品番	TBV03417J	品名	壁付サーモスタット混合水栓	2 / 3
----	-----------	----	---------------	-------

金具補修品互換性情報	製品の前期型品・後期型品を識別し、それぞれに対応した補修品を選定してください。	2_A1_0070
-------------------	---	-----------

件名	アーチハンドル補修時の注意情報					
対象製品	TBV03435J、TBV03435Z、TBV03436J、TBV03436Z、TBV03440J、TBV03441J、TBV03441Z	TBV03454J、TBV03414J、TBV03414J1、TBV03414Z、TBV03414Z1、TBV03415J、TBV03415J1	TBV03415Z、TBV03415Z1、TBV03416J、TBV03416Z、TBV03416ZA、TBV03417J、TBV03417Z	TBV03417ZA、TBV03425J、TBV03452J、TBV03452Z、TBY01405J、TBY01405J1	TBY01405Z、TBY01405Z1、TBY01406J、TBY01406Z、TBY01406ZA	他

新旧製品識別方法

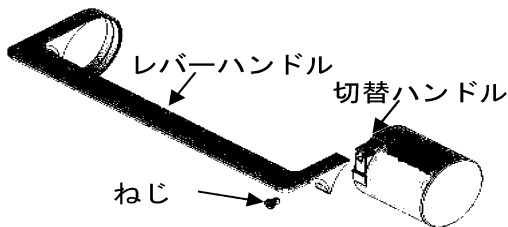
前期型品	切替時期 2023年11月	後期型品
<p>製造ロット 2023年10月31日まで</p> <p>切替ハンドル ねじを外した内部形状</p> <p>めねじ 切替ハンドル ねじ 小さな突起</p> <p>現物での突起見え方</p>	<p>製造ロット 2023年11月1日以降</p> <p>切替ハンドル ねじを外した内部形状</p> <p>めねじ 溝 大きな突起</p> <p>現物での突起見え方</p>	
<p align="center">製造年月日の確認方法</p> <p align="center">例) 230405=2023年4月5日</p>

ねじ緩み補修以外の補修でねじだけ手配な場合は後期型品とはねじ長さが異なりますのでご注意ください。
前記型品用：TH61504M
（後期型品用：分解図参照）

注意 切替ハンドル、レバーハンドル、ねじのセットで新旧互換があります。各部品のみでの交換では新旧互換がありません。

ねじ緩み補修の際は、TH5D0477（切替ハンドル、レバーハンドル、ねじセット）で交換ください。
